# REFORMADO ESTADO FINAL DE OBRASDEL PROYECTO DE URBANIZACIÓN DEL SECTOR SR-II

Noviembre 2018

#### 1.- OBJETO DEL DOCUMENTO

El objeto del presente documento es dejar constancia de las modificaciones realiza la urbanización de la Zona Verde de la Fase 3, último ámbito pendiente de recepcionarse por parte del Excmo. Avuntamiento de Umbrete en el Sector SR-11.

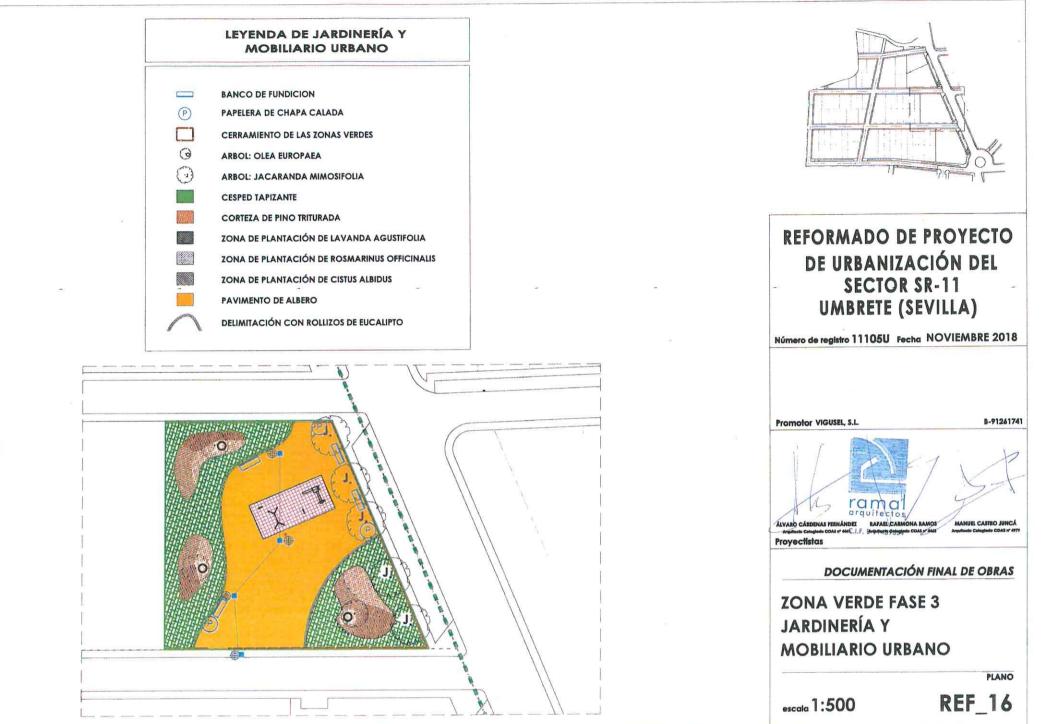
La modificación del anterior reformado del proyecto que da pie a la redacción del presente documento, consiste en el restablecimiento del pavimento de albero mezclado con cal previsto en el proyecto original, en vez de la solera de hormigón coloreado que proponía aquel. Así mismo se incluye una zona de juegos infantiles no contemplada con anterioridad, con una ligera variación en la forma de las áreas de césped para darle mejor cabida.

La zona de juego de niños se ha ejecutado sobre el albero antes descrito, donde apoya una solera de hormigón de 15 cm. de espesor y ejecutada con hormigón HA-20 y armadura 20.20.6. Perimetralmente la delimita un bordillo prefabricado de hormigón H400 redondeado de 15x25x100 asentado sobre base de hormigón. Sobre la solera se ha dispuesto un pavimento continuo bicapa de caucho. La primera de ellas una base elástica y una segunda capa superior decorativa de mayor resistencia. Todo él ejecutado in situ y totalizando un espesor mínimo de 5cm.

Los cambios introducidos solo tienen reflejo en el plano REF\_16B MOBILIARIO URBANO Y JARDINERÍA donde se recoge la inclusión de la zona de juegos y en el plano REF\_17B RED DE RIEGO afectada por la variación de forma de las áreas de césped.
